# **STRIDSBERGSBRON, TROLLHÄTTAN**

**PM Samrådsunderlag - Utkast**

### Sedimentationsanläggning - containrar

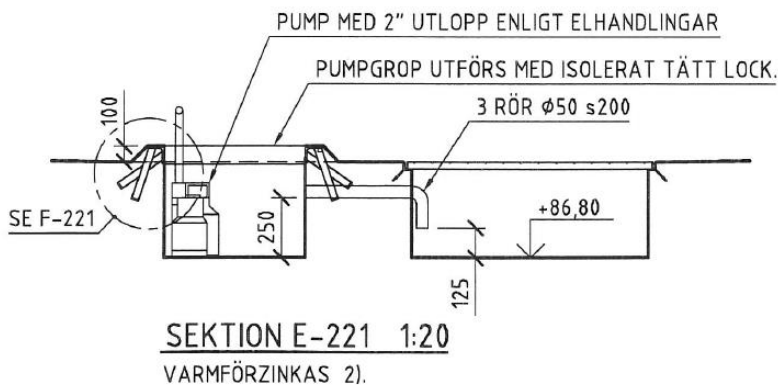
Kommenterad [LKG3]: Maria: Skulle detta kunna vara acceptabelt? Se skrivningen i Samrådsunderlaget, kapitel 4.3 Vattenmiljö "Länsvatten kommer att renas..."

Figur 3. Vy över tänkt etableringsyta, Knorrrens idrottsplats.

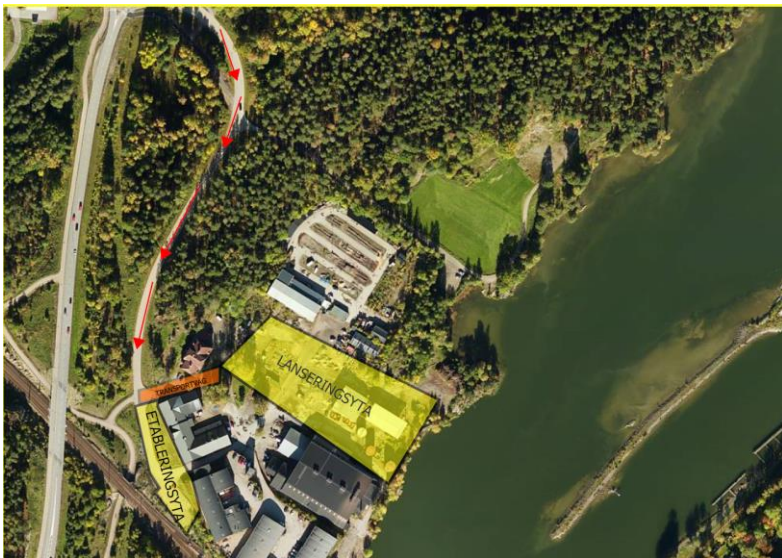
**Kommenterad [AK14]:** Justera etableringsytan så att den inte går ut i strandskyddet. Liten yta här.

**Kommenterad [LKG15]:** Ny skiss.
